Utlåtande efter granskning

Detaljplan för kv. Krukmakaren m.fl. inom stadsdelen Huvudsta, upprättad i juni 2020

Bild på aktuellt område från Solna Vattens yttrande

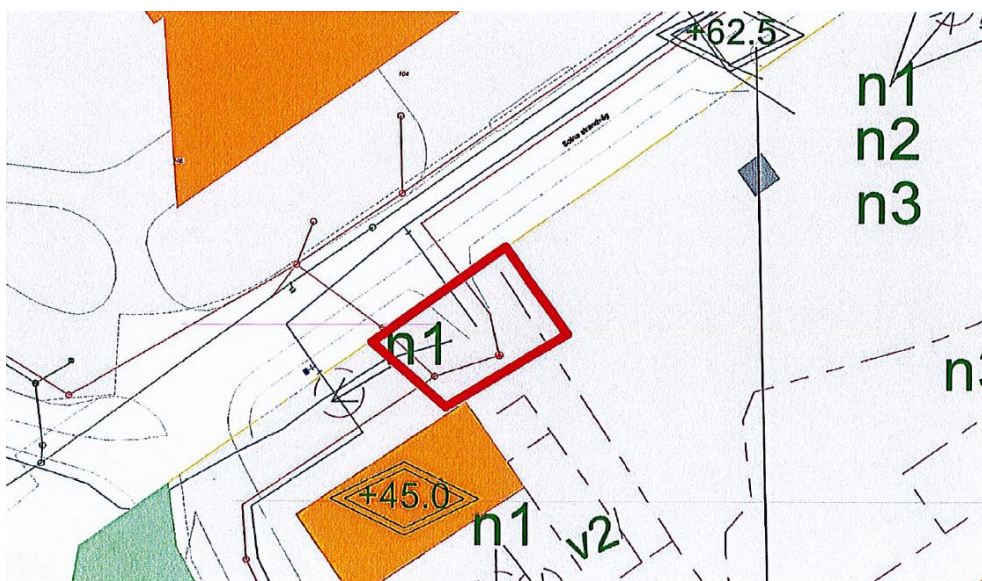
Solna Vatten framför att deras befintliga spillvattenspumpstation med tillhörande ledningar ska säkras upp i detaljplanen.

Plankartan har kompletterats med ett U3-område som säkerställer Solna Vattens spillvattenfunktioner i området.
